改善箇所説明図

基準不適合発生箇所

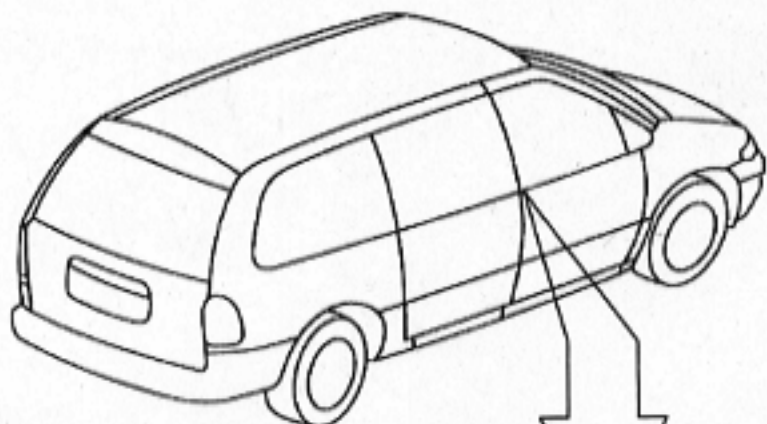
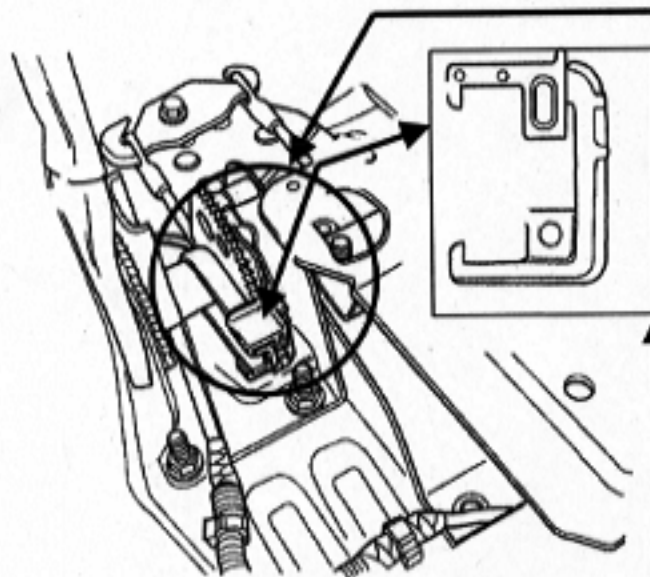
駐車ブレーキにおいて、ブレーキレバーの引きしりを自動的に調整する機構の設計が不適切なため、調整機構の歯止め部の噛み合いが不十分なものがあり、そのままの状態で使用を続けると、当該歯止め部の噛み合いが外れ、ブレーキワイヤーの引きしりが伸び、駐車ブレーキレバーを操作しても駐車制動力が不十分となるおそれがある。

駐車ブレーキロックアウト・クリップ

全車両、当該機構の歯止め部にクリップを取付ける。
